Relatório de Fiscalização

RELATÓRIO DE FISCALIZAÇÃO TÉCNICA DOS SISTEMAS DE ÁGUA E ESGOTO DO MUNICÍPIO DE ARTUR NOGUEIRA

PRESTADOR: SERVIÇO DE ÁGUA E ESGOTO DE ARTUR NOGUEIRA

Americana, Junho de 2023

Foto 1 - Vazamento no registro

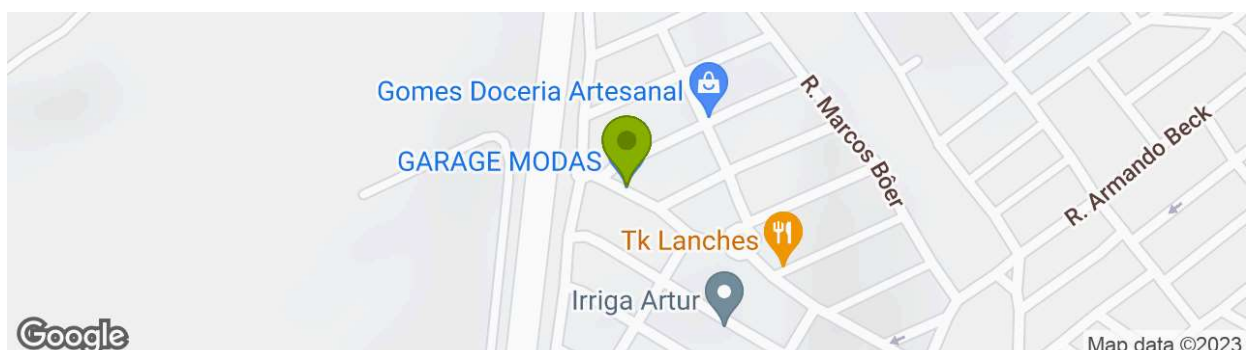
SIM

Ocorrência de vazamento no registro, com enxarcamento de solo no local

Foto 1 - Ponto de vazamento com chão enxarcado

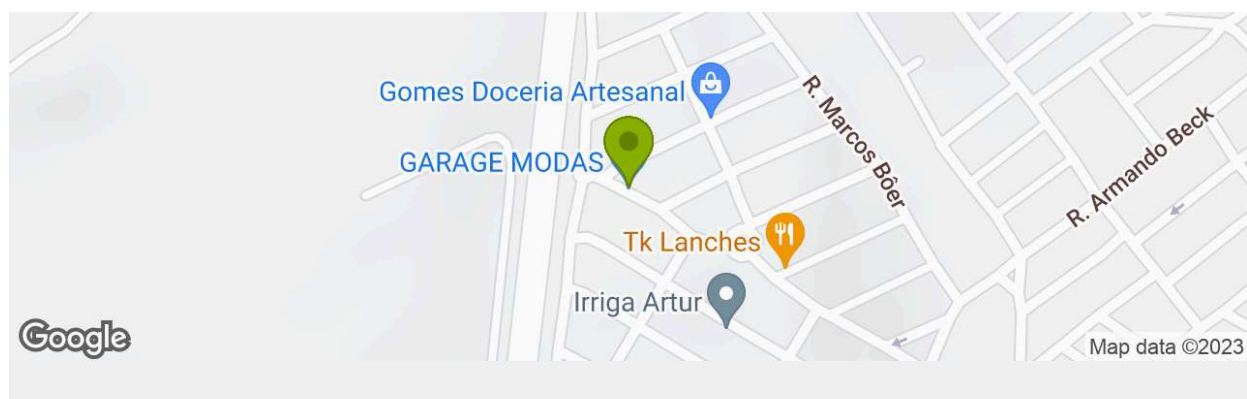
SIM

O reservatório apresenta alguns pontos com severo vazamento
